**SOLICITATION AMENDMENT
MODIFICATION DE L'INVITATION**

Title - Sujet Workspace	
Solicitation No. - N° de l'invitation EP731-181740/A	Amendment No. - N° modif. 002
Client Reference No. - N° de référence du client 20181740	Date 2017-12-13
GETS Reference No. - N° de référence de SEAG PW-\$\$PQ-980-73843	
File No. - N° de dossier pq980.EP731-181740	CCC No./N° CCC - FMS No./N° VME
Solicitation Closes - L'invitation prend fin at - à 02:00 PM on - le 2017-12-15	Time Zone Fuseau horaire Eastern Standard Time EST
F.O.B. - F.A.B. Plant-Usine: <input type="checkbox"/> Destination: <input checked="" type="checkbox"/> Other-Autre: <input type="checkbox"/>	
Address Enquiries to: - Adresser toutes questions à: Dicaire, Sylvie	Buyer Id - Id de l'acheteur pq980
Telephone No. - N° de téléphone (819) 743-6552 ()	FAX No. - N° de FAX () -
Destination - of Goods, Services, and Construction: Destination - des biens, services et construction:

This amendment is raised to publish questions and answers:

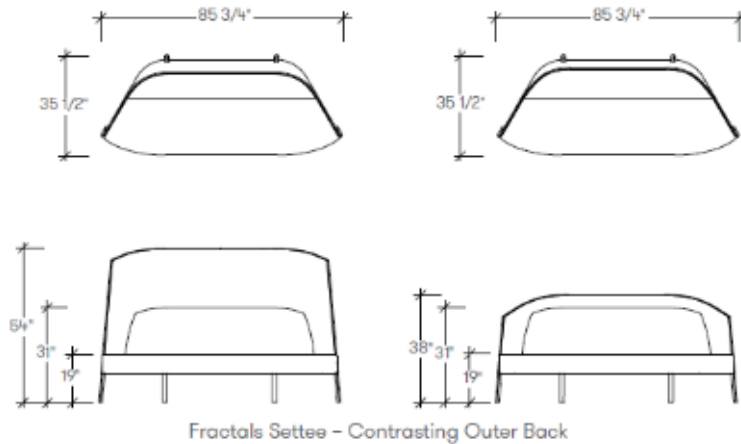
Would you be able to confirm that the overall diameters and footprints of the product we're proposing for P-1, P-2 and P-3 will be acceptable?

Our sofa is 85.75" wide. Is this acceptable?

The overall diameters and footprints of the products proposed for P-1, P-2 and P-3 are acceptable.

High Back Privacy Sofa overall length cannot exceed 72" wide.
